Landkreis Kronach, Rad-Orte-Katalog

Rad-Ort Nummer 18-040

Ort Kronach, Südkreisel

Luftbild

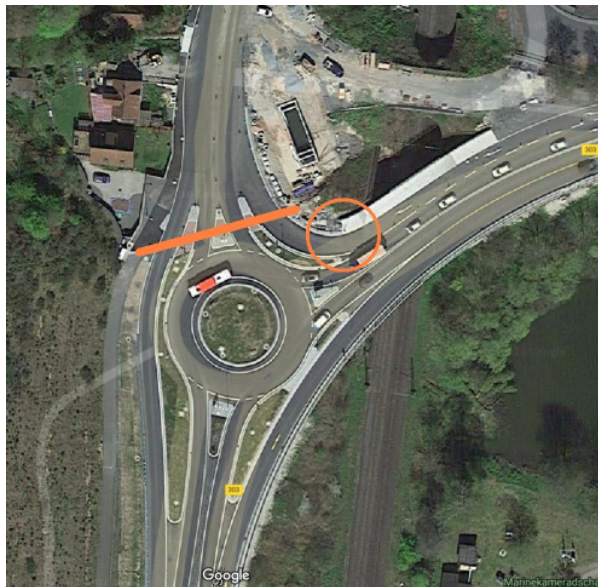
An der Nordseite des Südkreisels ist ein Überweg für Fussgänger und Radfahrer eingerichtet, mit Inseln zwischen den Fahrspuren. Der Überweg verbindet den Fuss-/Radweg auf der Nordwestseite der B303 mit dem Gehsteig der Bamberger Strasse und dem weiterführenden Fuss-/Radweg westlich der B173, nach Süden (Neuses, Johannisthal). Am Bypass warnt ein Schild die Autofahrer vor Fussgängern (gelber Kreis im Luftbild).

Der Überweg liegt auf einer der zwei Nord-Süd-Radweg-Hauptachsen zwischen Kronach und Neuses/Johannisthal. Dort nur vor Fussgängern zu warnen, kann eine Gefahr für Radfahrer bedeuten und Haftungs-Unklarheiten zulasten verunfallter Radfahrer verursachen.

Am Bypass auch vor Radfahrern warnen.

An der Kreisel-Aus- und -Einfahrt vor Fussgängern und Radfahrern warnen
